Informe de supervisión correspondiente al **01 al 31 de marzo de 2026**, en atención a las funciones establecidas en los artículos 83 y subsiguientes de la Ley 1474 de 2011, en concordancia con la Resolución No. 00011 del veintidós (22) de enero del dos mil veinticuatro (2024) *"Por la cual se actualiza el Manual de Contratación del Fondo Rotatorio de la Policía"*.

No. de Proceso	**LP-003-2025**			
Tipo de Contrato	Contrato de Obra			
Contrato No.	**116-3-25**			
Unidad	Fondo Rotatorio de la Policía			
Objeto	**"MANTENIMIENTO PREVENTIVO, CORRECTIVO, ADECUACIÓN Y REMODELACIÓN MAYOR DE LAS INSTALACIONES DE LA ESCUELA DE POLICÍA RAFAEL NÚÑEZ (ESRAN) EN COROZAL -SUCRE A PRECIOS UNITARIOS EN EL MARCO DEL CONVENIO INTERADMINISTRATIVO NO. 00000-9 -2024 – DIEPO – LOTE 2"**			
Valor Inicial	**DOS MIL VEINTE MILLONES CUATROCIENTOS CINCUENTA Y CINCO MIL SETECIENTOS CINCUENTA Y SIETE PESOS CON DIECISIETE CENTAVOS ($2.020.455.757,17)**			
Valor Adición	**N/A**			
Valor Total	**DOS MIL VEINTE MILLONES CUATROCIENTOS CINCUENTA Y CINCO MIL SETECIENTOS CINCUENTA Y SIETE PESOS CON DIECISIETE CENTAVOS ($2.020.455.757,17)**			
Plazo de ejecución	Fecha de Inicio		Fecha Terminación	
31 de mayo de 2026	*

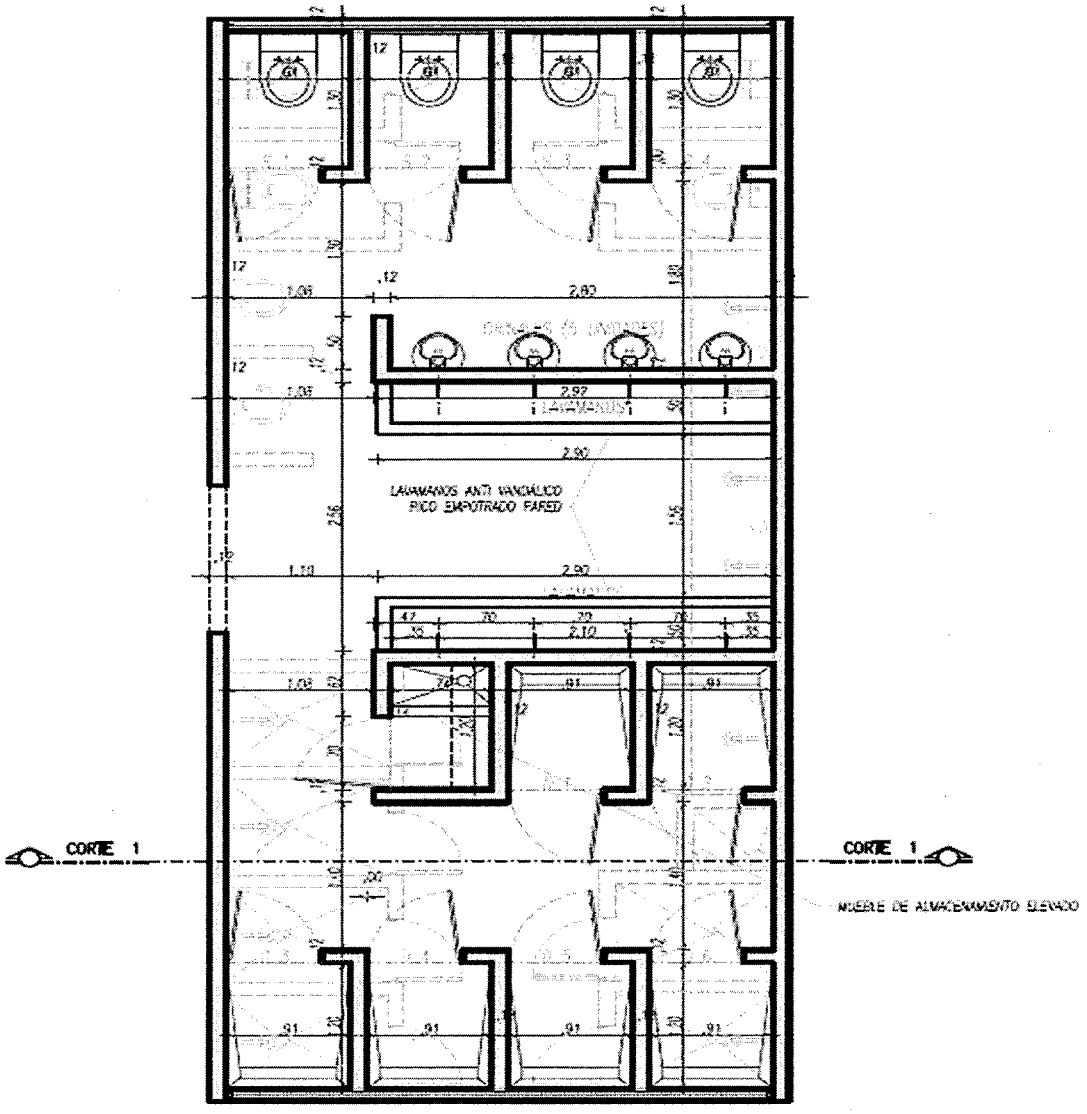
Al respecto, la arquitecta Liliana manifestó que los planos presentados mantenían la misma distribución expuesta el pasado 12 de febrero, evidenciando que no se habían incorporado todas las observaciones efectuadas durante el recorrido técnico ni las anotaciones realizadas previamente sobre los documentos, en las cuales se señalaban claramente los ajustes requeridos para estructurar correctamente el balance de mayores y menores cantidades de obra.

Se dejó constancia de que esta situación generaba reprocesos en la revisión técnica y dificultaba la definición clara del alcance de las intervenciones a ejecutar en la ESRAN dentro del contrato. Finalmente, se mencionó que, en comité, el ingeniero Francisco Villanueva había informado que la muestra para el estudio de patología estructural fue remitida al laboratorio el día 19 de enero; sin embargo, según la guía de envío, el material fue remitido el 29 de enero, es decir, diez días después de lo informado, lo cual genera inconsistencias en la información y demoras injustificables en el desarrollo del proyecto en la ESRAN. *(Se anexa como parte integral del presente informe a folio 39 al 47)*

PLANTA ARQUITECTÓNICA BAÑOS A. 1
ESCALA 1 : 50

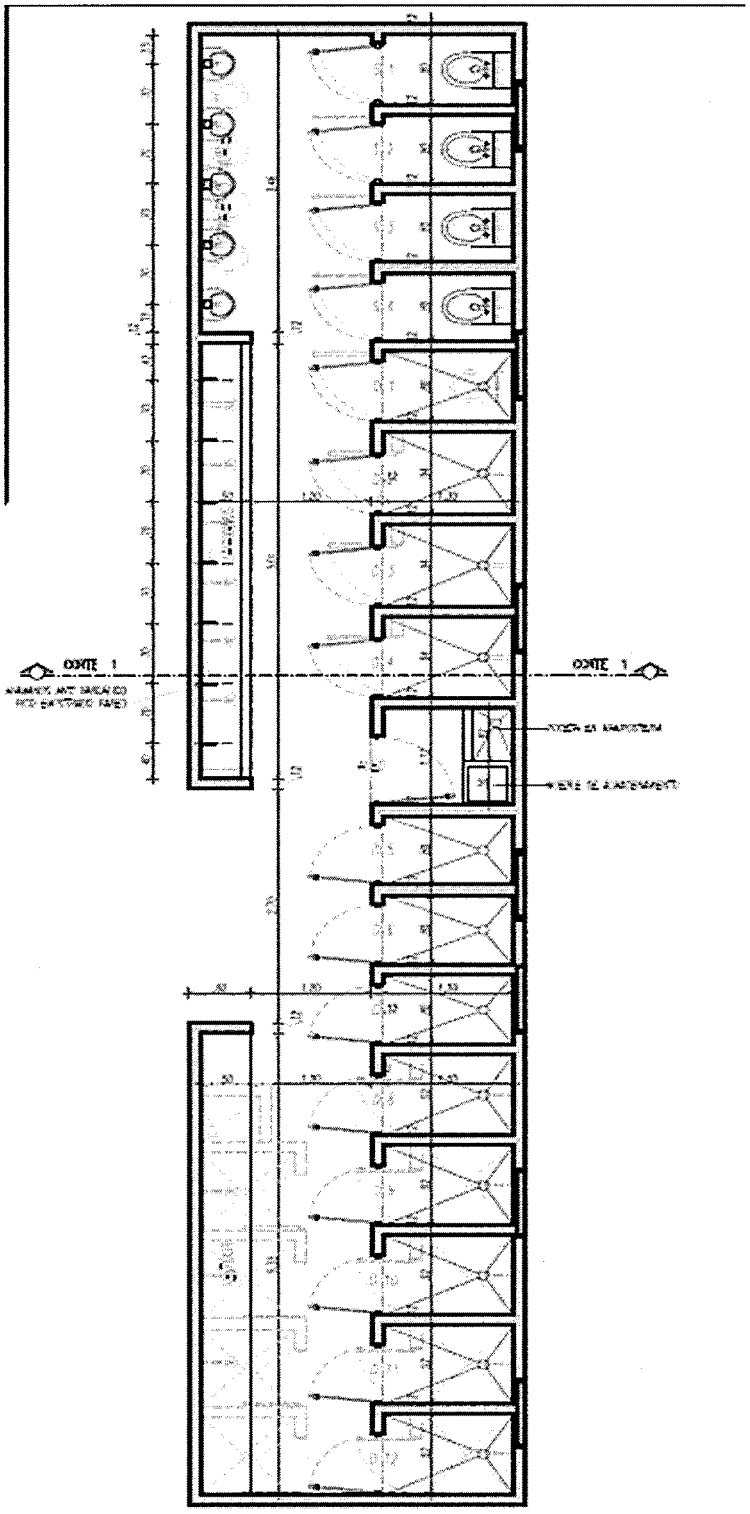
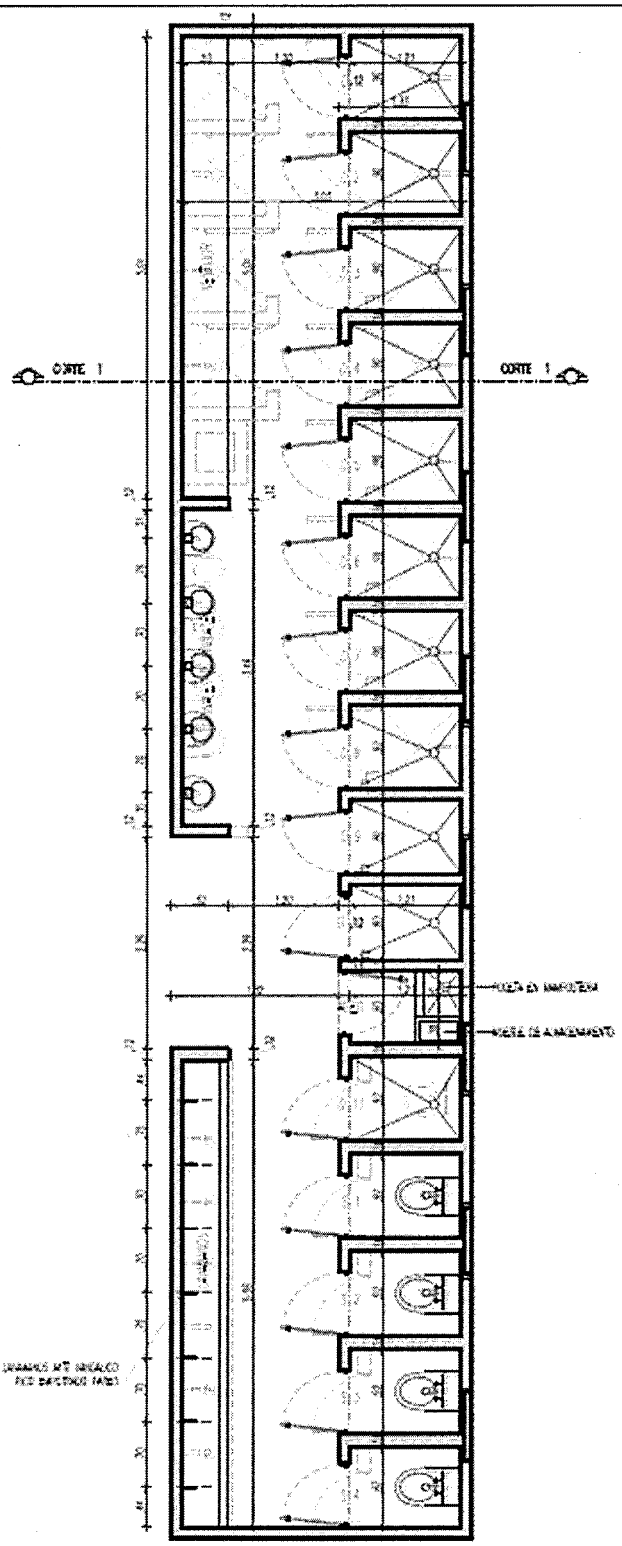
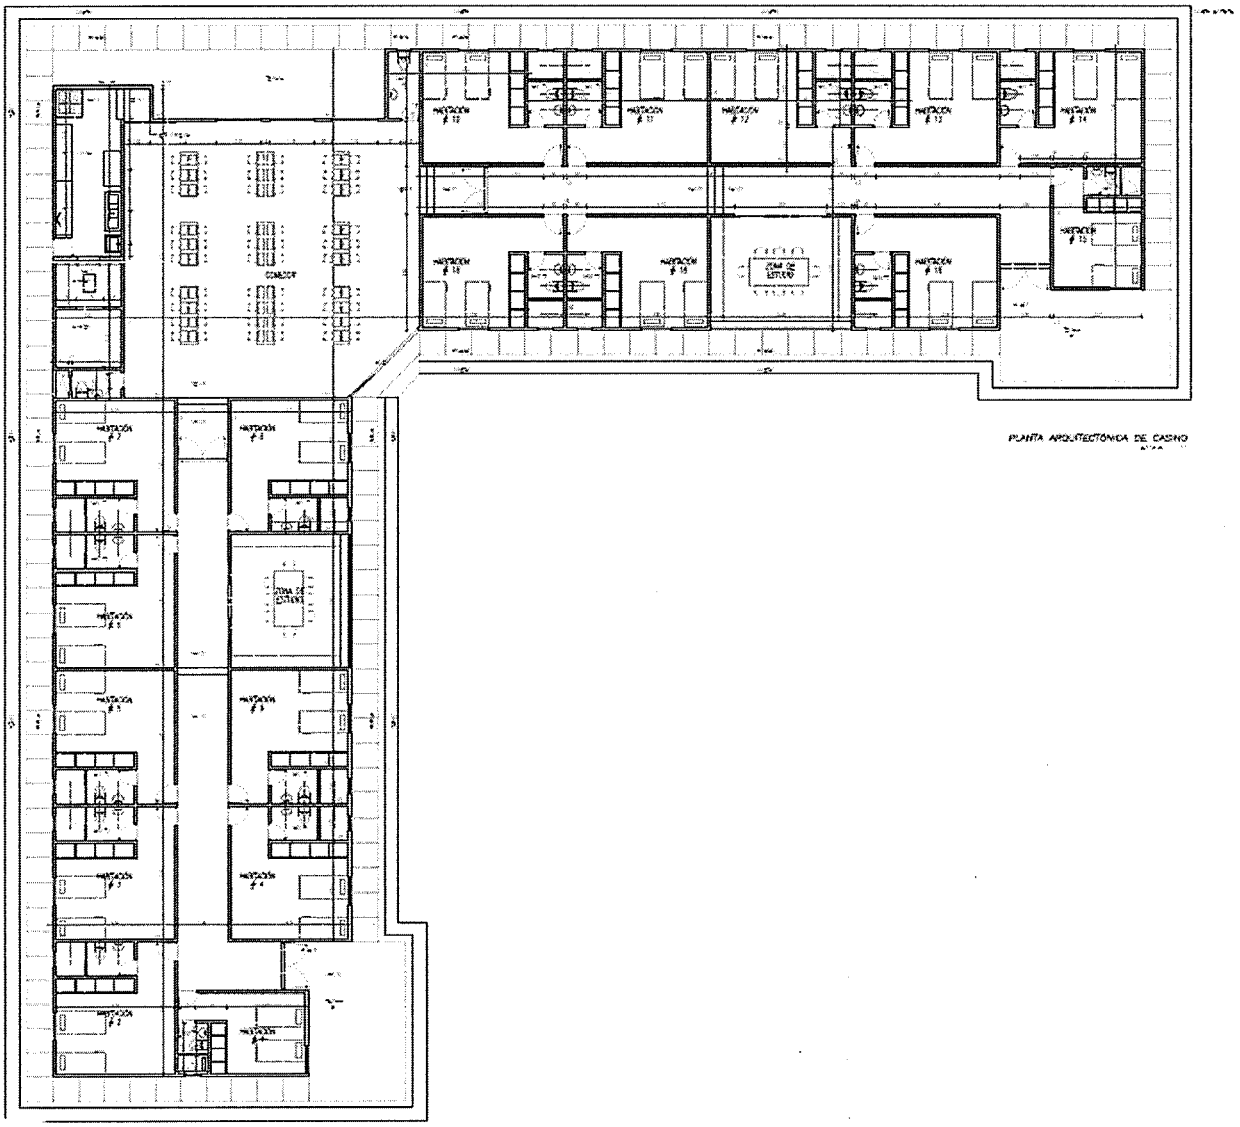
En dicha propuesta, el contratista definió los cambios distributivos en los frentes 1, 2 y 3, mediante la reorganización y optimización de los espacios disponibles, atendiendo las siguientes necesidades operativas y funcionales:

- **Frentes 1, 2 y 3:** se priorizó incrementar el número de duchas en relación con los sanitarios, incorporando además lavamanos de tipo corrido con grifería empotrada en muro.

- **Frente No. 4:** se establece que los lavamanos deberán ser de pedestal, manteniendo el acotamiento correspondiente a las distancias mínimas reglamentarias de los aparatos sanitarios respecto al muro.

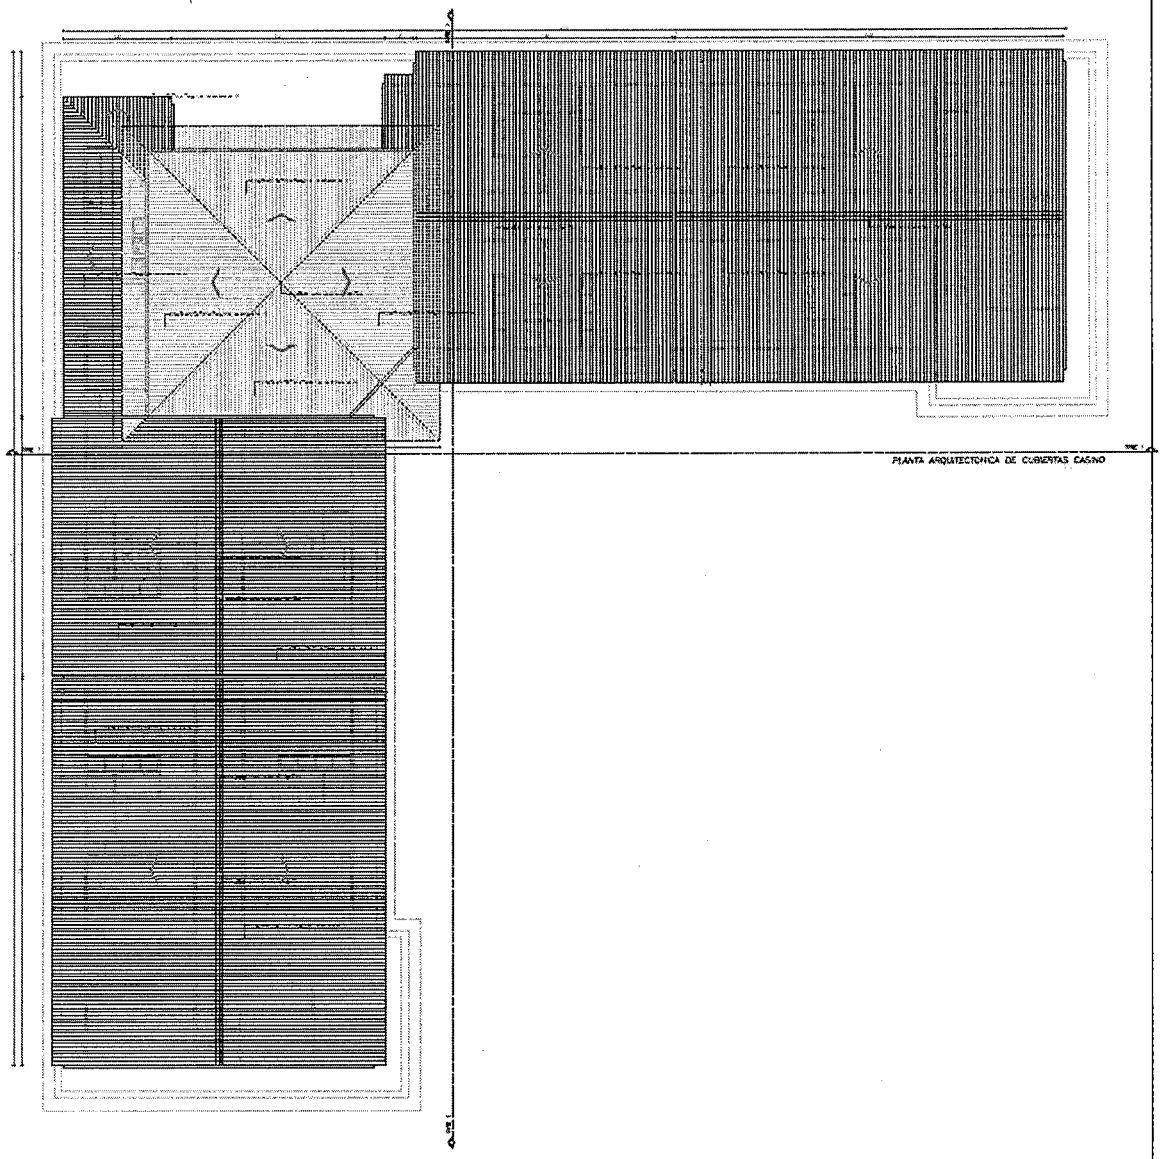
- **Casino de patrulleros:** se propone eliminar la puerta que conecta el comedor con la zona de dormitorios. Asimismo, se definen los detalles de las zonas de estudio establecidas dentro del casino.

- **Baño de hombres en el comedor:** se plantea una configuración que permita el uso simultáneo por dos personas.

Imagen 1. Distribución de Cocina 12/02/2026

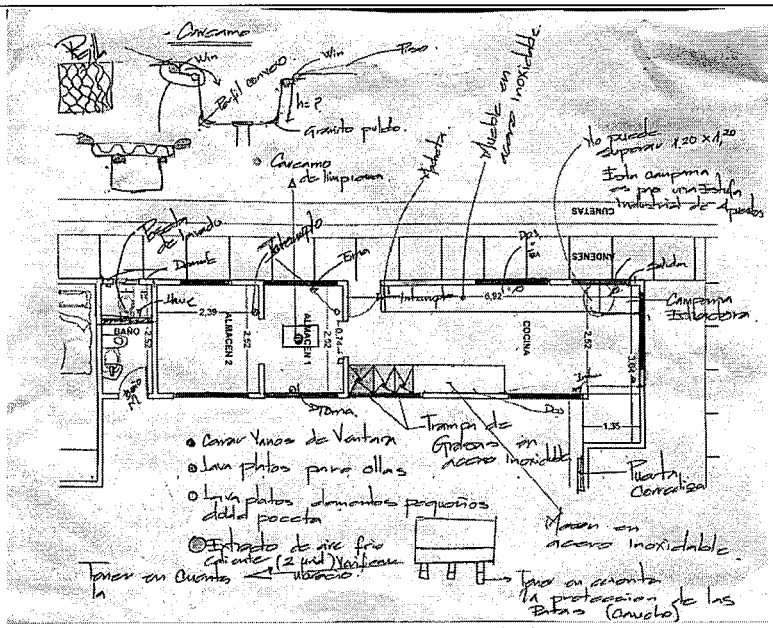
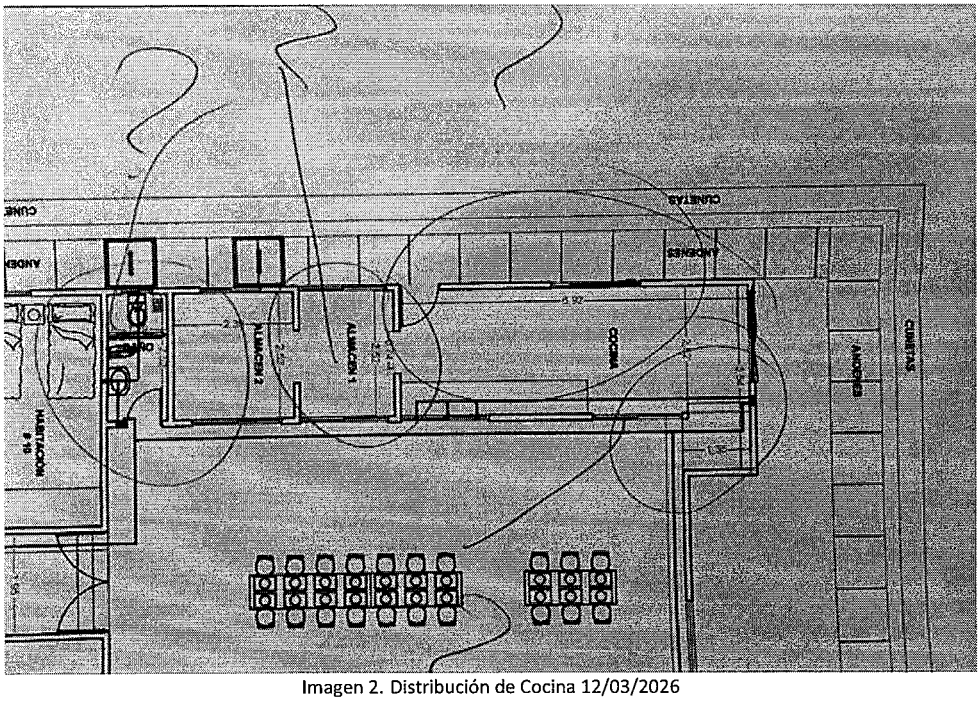
Durante la revisión, la arquitecta Liliana manifestó que los planos presentados mantienen la misma distribución que fue expuesta el día 12 de febrero, evidenciando que no se han incorporado todas las observaciones realizadas durante el recorrido técnico ni las anotaciones efectuadas sobre los planos revisados en esa oportunidad, en los cuales se señalaron claramente los ajustes requeridos para poder estructurar correctamente el balance de mayores y menores cantidades de obra.

Imagen 9. Anotaciones Frente No. 3 12/02/2026

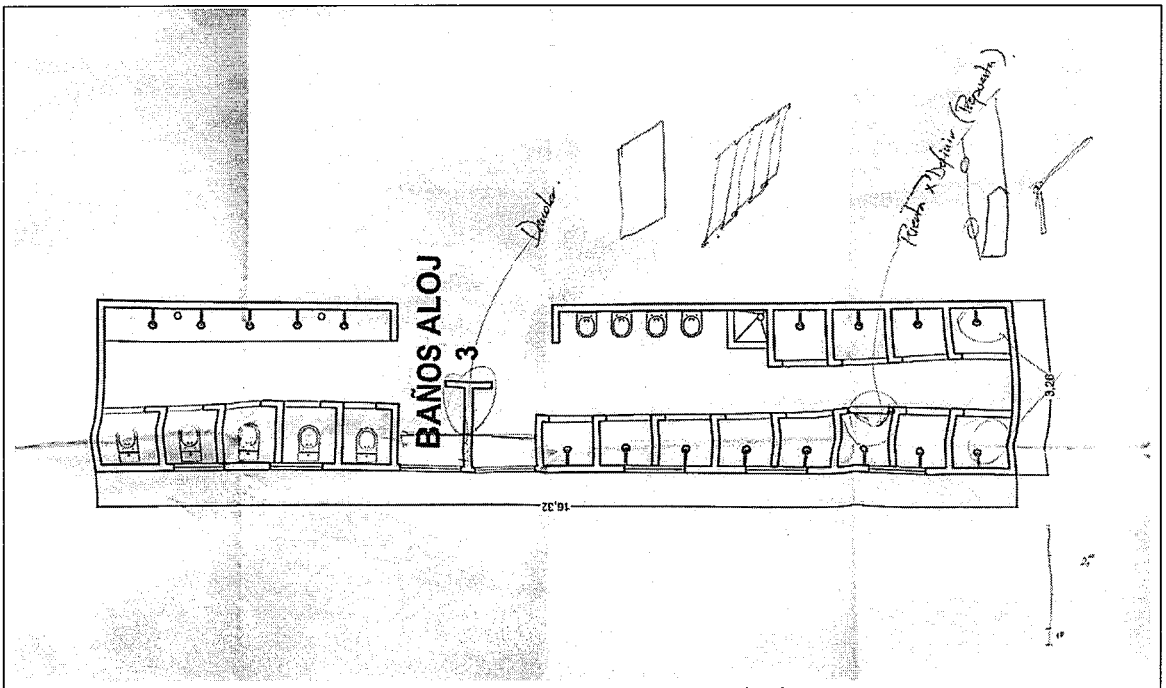
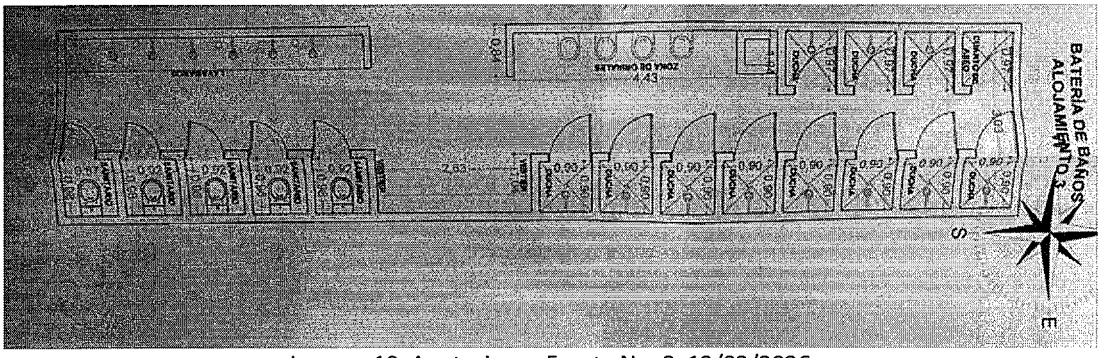
Finalmente, se dejó constancia de que los documentos presentados para revisión no incorporan todas las observaciones indicadas en la visita técnica realizada hace aproximadamente un mes, generando reprocesos en la revisión técnica y dificultando la definición clara del alcance de las intervenciones a ejecutar dentro del contrato.
